№ 38-11-19-ТЗ-вих.
20 листопада 2019 р.

На Ваше звернення за технічним висновком про доступність приміщень навчального корпусу ОРІДУ НАДУ при Президентові України, розташованого за адресою: Одеська обл., м. Одеса, вул. Генуезька, буд. 22, для осіб з інвалідністю та інших маломобільних груп населення повідомляємо наступне:

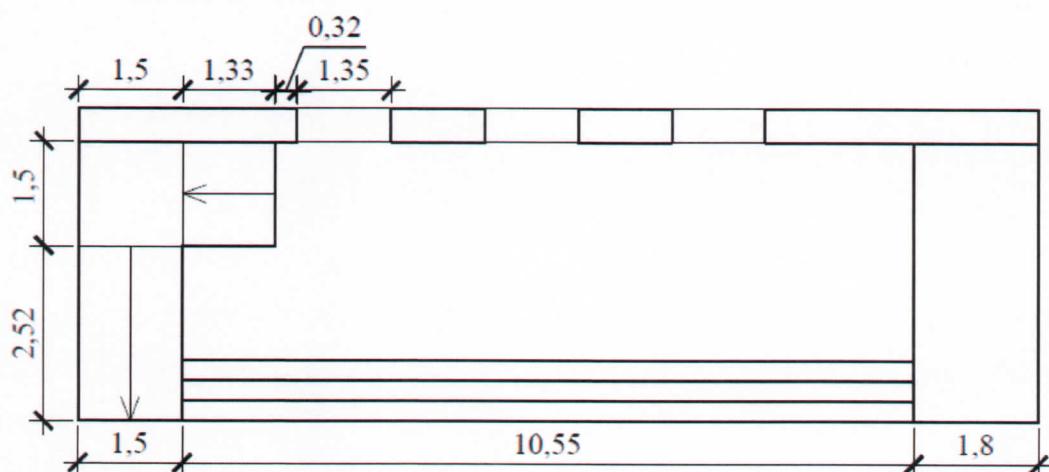
Система засобів орієнтації та інформаційної підтримки, а саме тактильні та візуальні елементи доступності повинні бути передбачені на всіх шляхах руху до будівель та споруд. – не відповідає;

Глибина тамбурів і тамбур-шлюзів у громадських будівлях та спорудах повинна бути не менше, ніж 1,9 м за ширини 1,35м. – не відповідає.

1. Облаштовувати площацку вхідної групи пандусом ширину не менше 1,2 м та довжиною 3,85 м згідно з наведеною схемою. При цьому розворотна площацка має бути не менше 1,5м x 1,5 м.
